**INFORME DE HITO DE CONTROL**  
**N° 420-2026-CG/GRJU-SCC**

**EJECUCIÓN DE LA OBRA: “MEJORAMIENTO DE LA  
PRESTACIÓN DEL SERVICIO EDUCATIVO DE LA IE SAN  
RAMÓN DE NIVELES INICIAL, PRIMARIA, SECUNDARIA Y  
BÁSICA ALTERNATIVA - TARMA - TARMA JUNÍN TARMA  
DEL DISTRITO DE TARMA - PROVINCIA DE TARMA -  
DEPARTAMENTO DE JUNÍN”**

**HITO DE CONTROL N° 4 – AVANCE FÍSICO AL MES DE  
FEBRERO Y VALORIZACIÓN DE OBRA AL MES DE  
ENERO DE 2026.**

**Imagen n.º 3**  
**Plano pórticos bloque 11 (código de plano n.º ES-B11-02)**

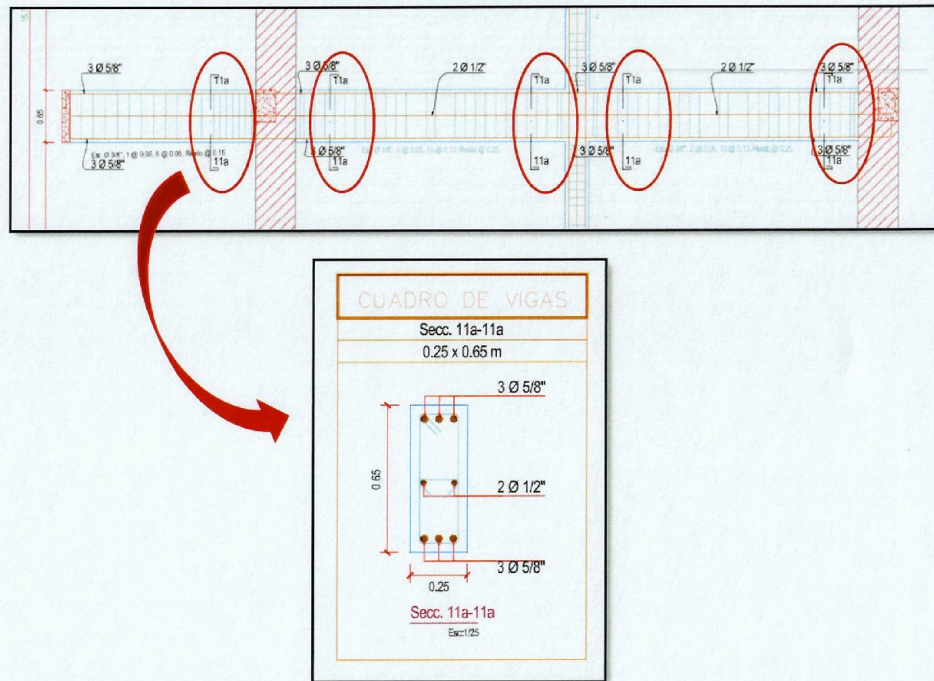
La dimensión verificada contraviene lo establecido en el plano de estructuras: Pórticos Bloque 11 (Código de plano: ES-B11-02) del Expediente Técnico, el cual prescribe un ancho de sección de 25 cm para las vigas de los ejes 10 al 15. Específicamente, en el eje 11 del primer nivel, se identifican las secciones de vigas (denominadas sección 11a), cuyo ancho es de 25 cm, tal como se muestra en la imagen siguiente:

La ejecución de vigas con dimensiones distintas a las establecidas en los planos estructurales del Expediente Técnico contraviene lo dispuesto en la Norma Técnica E.060 – Concreto Armado del Reglamento Nacional de Edificaciones<sup>17</sup>, la cual establece que los elementos estructurales deben ejecutarse conforme a los planos y especificaciones aprobadas, respetando las dimensiones, recubrimientos y condiciones de diseño estructural, tal como se menciona a continuación:

**Imagen n.º 5**  
**Plano de Planteamiento General (código: AD-PG-SDS-01)**

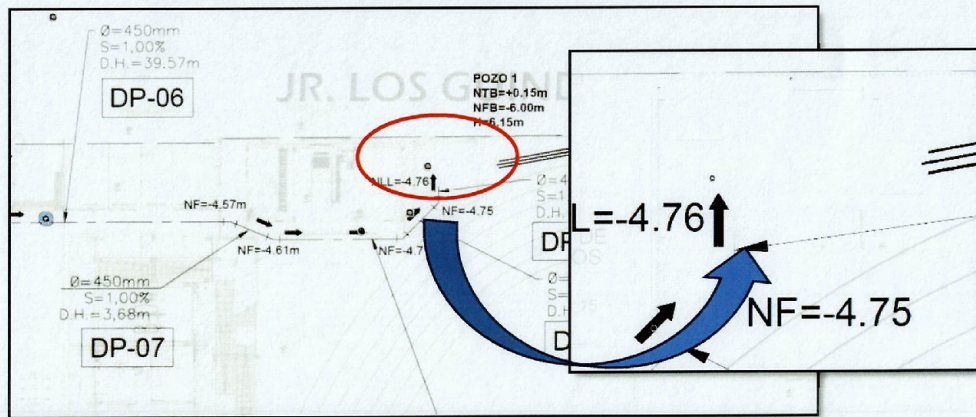
En el Expediente Técnico del Adicional de Obra y Deductivo Vinculante n.º 1, se contempló la ejecución del Pozo Colector de napa freática, el cual comprende la ejecución de las partidas de "mejoramiento de suelos por inclusiones rígidas", "sistema de drenaje de aguas subterráneas", "relleno", "vigas perimetrales" y "seguridad" y "salud en trabajos complementarios", asimismo, según el Plano de Planteamiento General (código AD-PG-SDS-01) el Pozo Colector se encuentra contiguo al cuarto de tableros proyectado, a una distancia aproximada de 0,50 m de la vereda del Jr. Los Guindos, conforme se aprecia en la siguiente imagen:

En ese sentido, el planteamiento constructivo previsto en los planos del Expediente Técnico del Adicional de Obra n.º 1 evidencia que los cortes de terreno requeridos para la excavación podrían afectar áreas colindantes al proyecto, como la vereda, cuneta y pavimento rígido del Jr. Los Guindos, situación que requiere la adopción de medidas técnicas que garanticen la estabilidad de dichas infraestructuras, al respecto, la "Norma Técnica E.050 – Suelos y Cimentaciones" del Reglamento Nacional de Edificaciones, estableció que, en las excavaciones verticales de más de 1,50 m de profundidad, medidas a partir del nivel de terreno natural en el momento de iniciar la excavación, para alcanzar los niveles del proyecto (zanjas) deben permanecer con sostenimiento y calzadura, con la finalidad de prevenir las fallas por inestabilidad o asentamiento y mantener la integridad del terreno colindante y de las obras existentes. Textualmente, estableció conforme se aprecia a continuación:

**Imagen n.º 6**  
**Plano caseta de control (código de plano: AD-E-CC-01)**

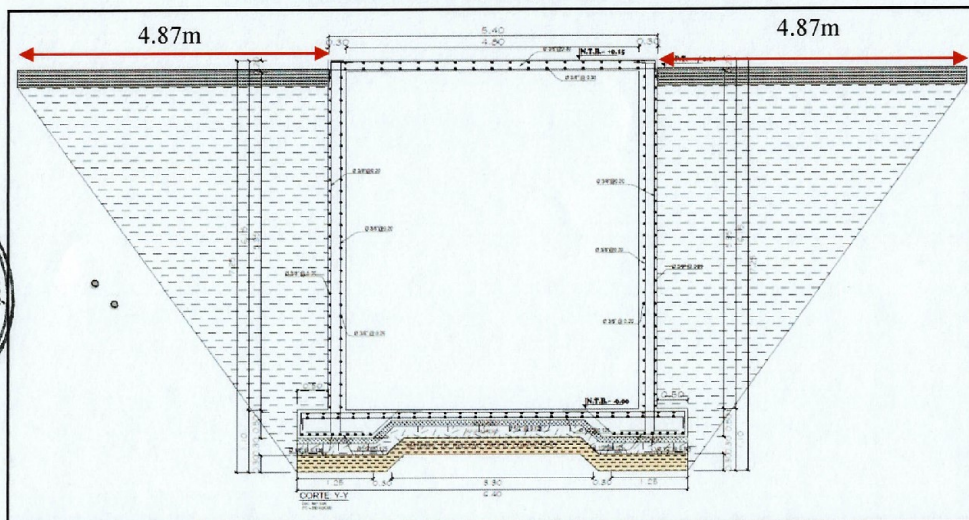
Sobre el particular, el Pozo Colector, según el "plano: Caseta de control (código de plano: AD-E-CC-01)", tiene una profundidad de excavación total de 7.25m, asimismo, en dicho plano se detalla que la sección del talud de corte es de 1,95 : 2,90 (horizontal : vertical), lo que implica que desde el perímetro exterior de la estructura se requiere aproximadamente 4,87 m adicionales de excavación para la conformación del talud, tal como se muestra en la imagen siguiente:

Al respecto, en concordancia con los dos planos precedentes, se puede advertir que, desde el perímetro exterior del Pozo Colector hacia el Jr. Los Guindos, se requiere 4.87 m para realizar la excavación para la conformación del talud, sin embargo, solo dispone de 0.50 m, hacia la vereda del Jr. Los Guindos, conforme se aprecia en la siguiente imagen:

Fotografía n.º 31  
 Observaciones al andamio usado por el Contratista

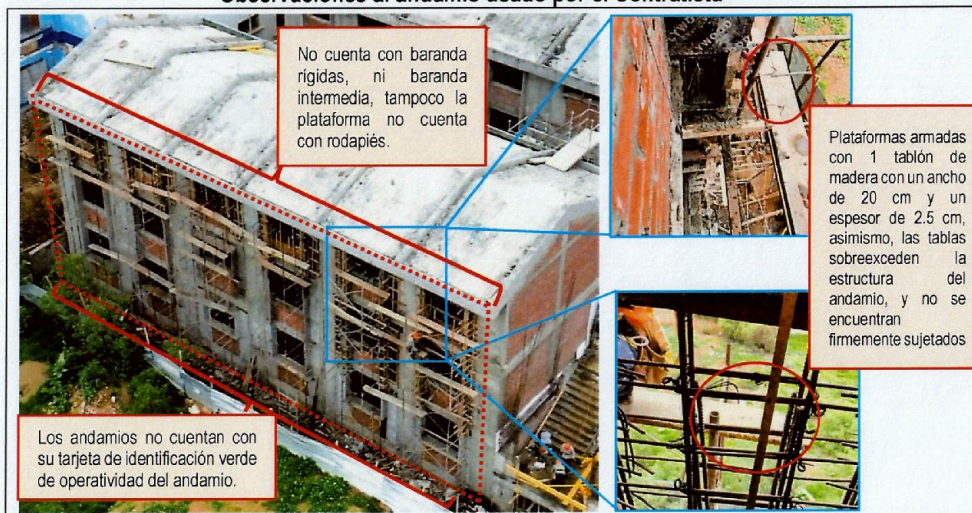
Además, durante el recorrido a la Obra por el tercer piso del bloque 9 del nivel secundaria se constató que el Contratista venía ejecutando trabajos de habilitación de acero, encofrado y la colocación de concreto en las columnetas, viguetas y los parasoles, en el cual se observó a obreros realizando trabajos de altura sobre andamios, advirtiéndose que los andamios no cumplen con las condiciones establecidas en la Norma Técnica G.050, ya que, se identificó que los tabloncillos de madera de la plataforma del andamio son inferiores a los 25 cm de ancho y 5 cm de espesor, y no se encuentran firmemente sujetos en ambos extremos asimismo, los andamios no cuentan con baranda rígida de pasamanos, ni baranda intermedias, ni rodapiés; también el andamio no contaba con su tarjeta de identificación de color verde o amarilla que garantice la operatividad y autorización para su uso, como se observa en la fotografía siguiente:

#### Fotografías n.ºs 40 y 41

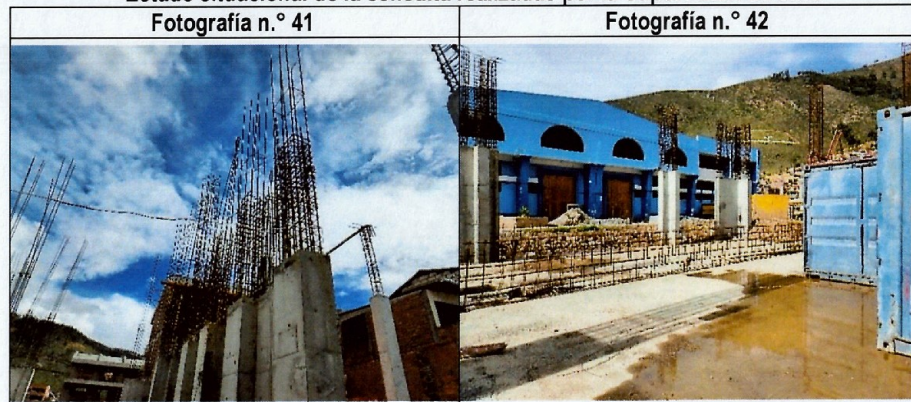
Cabe mencionar, que al 24 de febrero de 2026<sup>27</sup>, durante la visita de inspección realizada por la comisión de control, se constató que las partidas correspondientes al auditorio se encuentran únicamente a nivel de cimentación y columnas ejecutadas hasta el primer nivel, observándose que la prolongación de las armaduras en columnas se encuentra expuestas, las cuales presentan óxido producto de su exposición prolongada a la intemperie. Esta situación se evidencia en las fotografías siguientes:
